Oggetto: PROGETTO DI COLTIVAZIONE E RECUPERO AMBIENTALE DELLA CAVA DI CALCARE PER USO INDUSTRIALE LOCALITA',COLLELUNGO NEL COMUNE DI OFENA

Codice pratica: 23/0496771

A seguito del giudizio VIA 4138 dello scorso 1° Febbraio 2024, delle conclusioni della Conferenza di Servizi e delle prescrizioni della Soprintendenza Beni Ambientali è stato necessario rimodulare sia la perimetrazione dell'area di intervento sia la morfologia di scavo e risanamento ambientale.

fonte: T02bis – RILIEVO PLANOALTIMETRICO – REVISIONE AREA DI PROGETTO

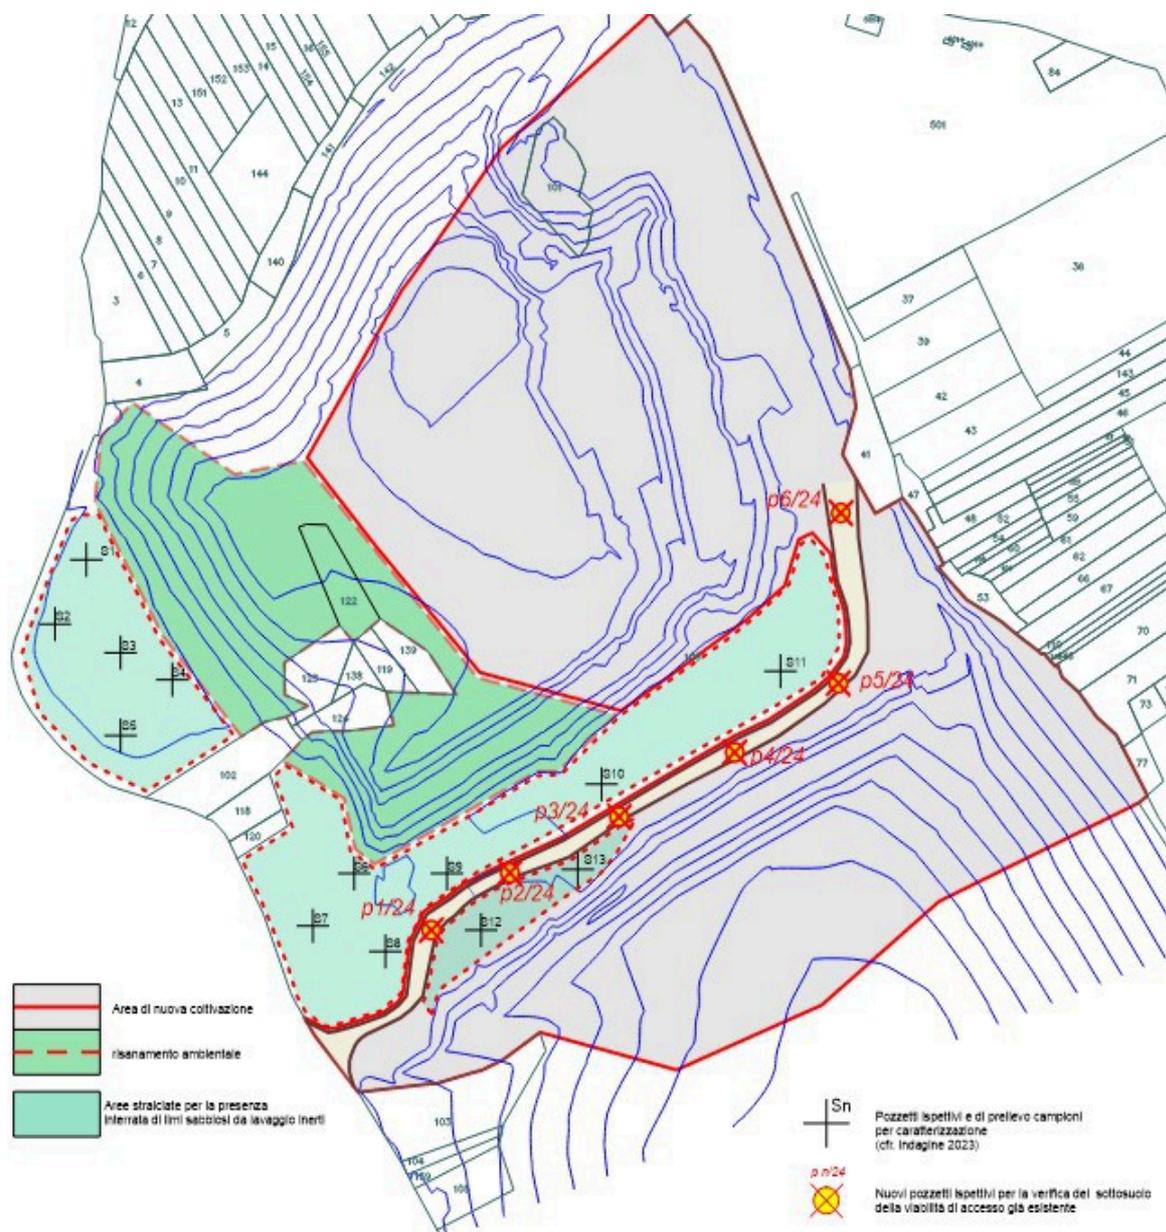
In sintesi : vengono stralciate dalla perimetrazione dell'area di progetto le aree interessate da una pregressa attività di colmatazione mediante l'utilizzo di “fanghi” ma viene conservata la viabilità di accesso in quanto non oggetto di tale attività.

Lanuova perimetrazione di progetto è pertanto la seguente:

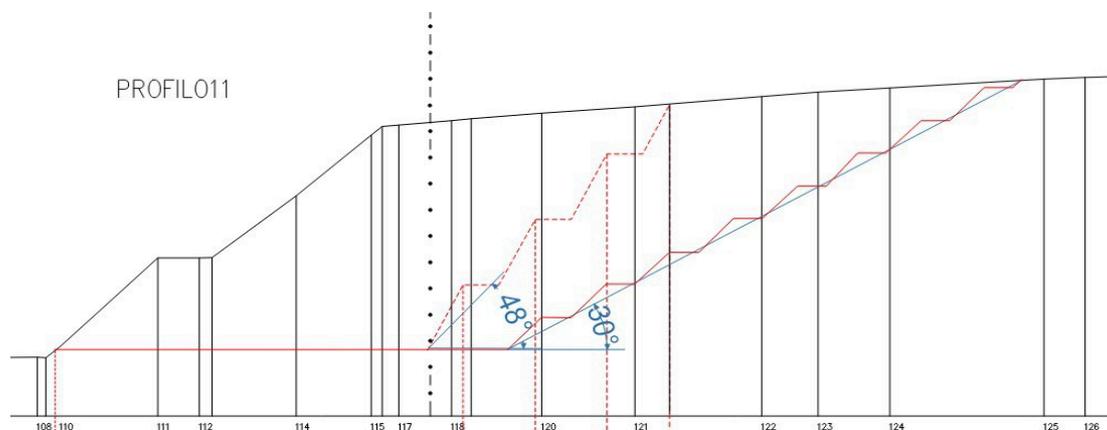
In accordo con quanto prescritto nel parere della Soprintendenza è stato modificato il progetto di intervento mantenendo intatti i profili di contorno del rilievo in modo da preservare: *“l'immagine consolidata del colle sia dalla parte della SS 153 che della SS 602”*

progetto originario

progetto modificato

B2 Addolcire il fronte del rilievo adiacente (lato Sud-Est del taglio centrale)

La figura mette a confronto il vecchio profilo e il nuovo nella sezione di progetto “11”: si passa da una pendenza media monte-valle di circa 48° a una pendenza media di circa 30°.
